Keuringsverslag van een elektrische laagspanning- en zeer lage spanningsinstallatie

NIET CONFORM

Straatnaam	Lambrechtschoekenlaan
Huisnummer	119
Busnummer	GVL
Postcode	2170
Gemeente	Antwerpen
Land	België

Controlebezoek van een oude huishoudelijke elektrische installatie van een wooneenheid bij verkoop op vraag van de verkoper volgens (KB 08/09/2019) - AREI Boek 1- 8.4.2. en 8.2.1. en 4.2.4.3.

Afbeelding schakel- en verdeelbord:

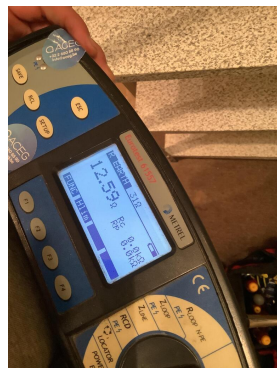
I1.01 Eéndraadschema van de installatie is te voorzien en/of te vervolledigen. (Boek 1 Afdeling 2.12 - 2.13 en 3.1.2 en 9.1.2)

I1.02 Situatieschema van de installatie is te voorzien en/of te vervolledigen. (Boek 1 Afdeling 2.12 - 2.13 en 3.1.2 en 9.1.2)

I5.13 De nominale spanning dient duidelijk vermeld te worden op een oordeelkundig gekozen plaats. (Boek 1 Onderafdeling 3.1.3.3.)

I6.09 (Installaties voor 1/10/1981) Er is geen bescherming door een differentieelstroombeschermingsinrichting met een gevoeligheid van max 30mA voorzien voor contactdozen zonder aardpen. (boek 1 afdeling 8.2.1 punt 6)
